Abwägung

30. Änderung des Flächennutzungsplans „Sonderbauflächen für Windenergieanlagen“

Ergebnis der Beteiligung der Behörden und sonstigen Träger öffentlicher Belange (TöB) sowie der Beteiligung der Öffentlichkeit

Betrieb / Projektierung	
380-kV-Höchstspannungsfreileitung Pkt. Merzen - Wehrendorf, Bl. 4584	Vg. Nr.: 92834
Betreff: <u>Bebauungsplan Nr. 157</u> <u>"Windpark Wittefeld"</u>	Maßstab: 1:5000
	Datum: 06.08.14

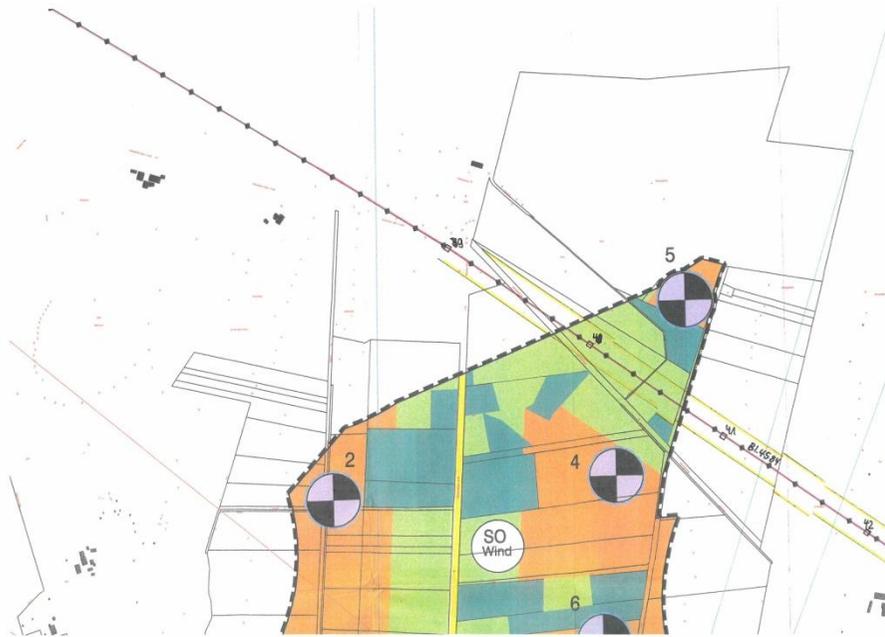
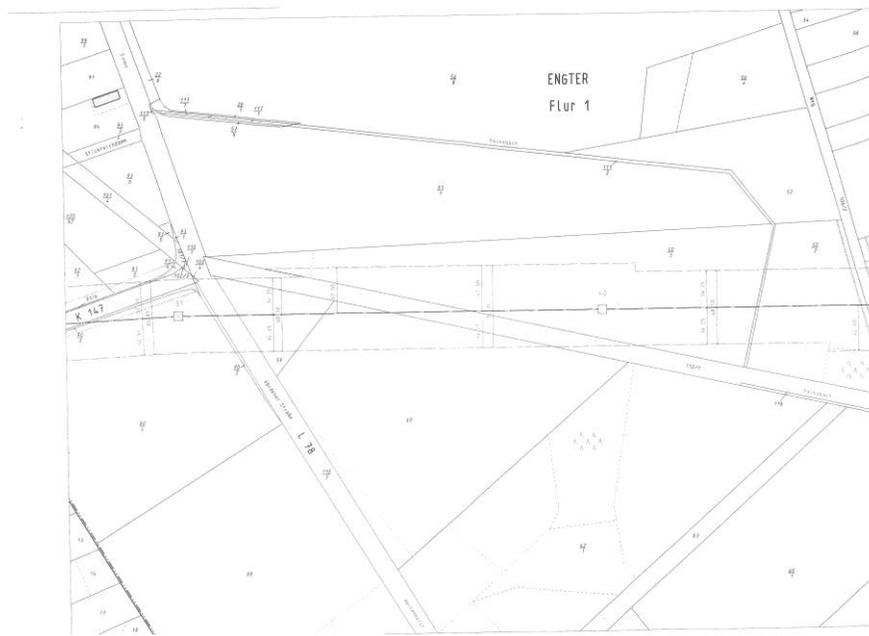
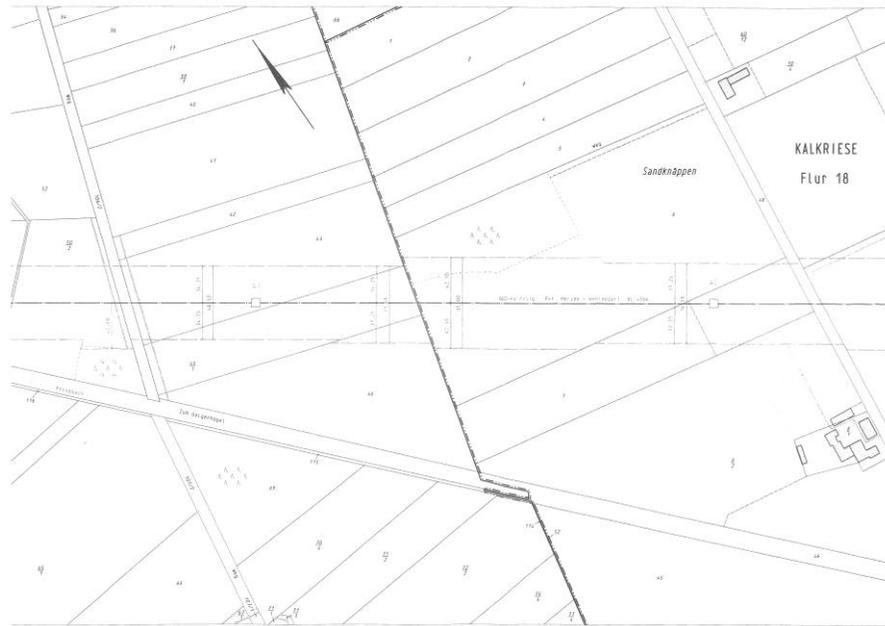
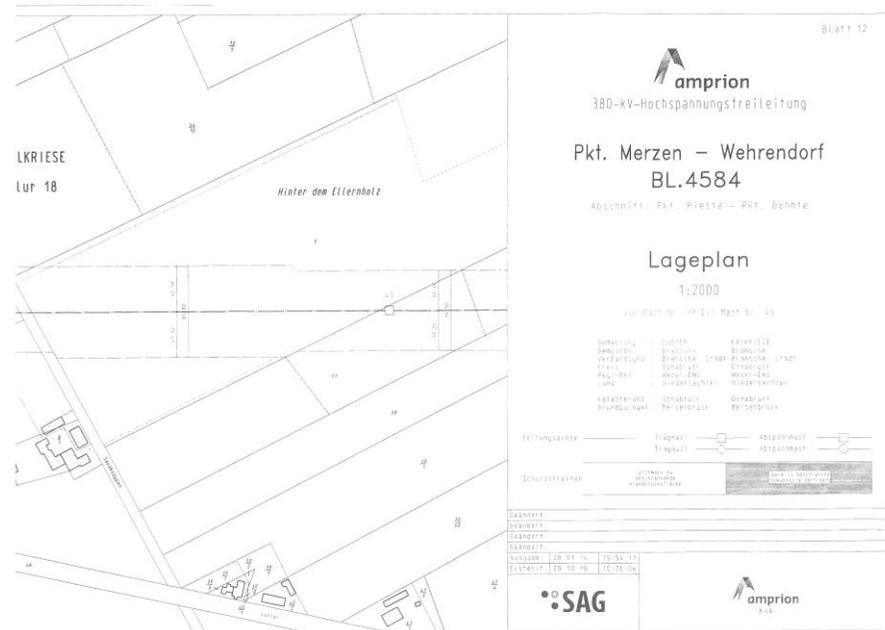
- 1.) Sehr geehrte Damen und Herren,
- im Bereich der o. g. Bauleitplanung verläuft in ihren Schutzstreifen die im Betreff genannte Höchstspannungsfreileitung.

- Die Leitungsführung mit Leitungsmittellinie, Maststandorten und Schutzstreifengrenzen haben wir in Ihren eingereichten Bebauungsplan Nr. 157 im Maßstab 1: 5000 vom 19.05.2014 eingetragen. Sie können diese aber auch unserem beigelegten Lageplan im Maßstab 1 : 2000 entnehmen. Wir weisen jedoch darauf hin, dass sich die tatsächliche Lage der Leitung ausschließlich aus der Örtlichkeit ergibt.

- Der Bebauungsplan „Windpark Wittefeld“ wird unmittelbar von der Höchstspannungsfreileitung tangiert.
- Bei der Errichtung von Windenergieanlagen in der Nähe von Höchstspannungsfreileitungen ist Folgendes zu beachten:

- 1.) Der Verlauf der 380-kV-Hochspannungsleitung ist bereits nachrichtlich in der Planzeichnung der 30. FNP-Änderung dargestellt. Alle weiteren Hinweise betreffen die verbindliche Bauleitplanung der B-Pläne Nr. 156, Nr. 157 und Nr. 158.
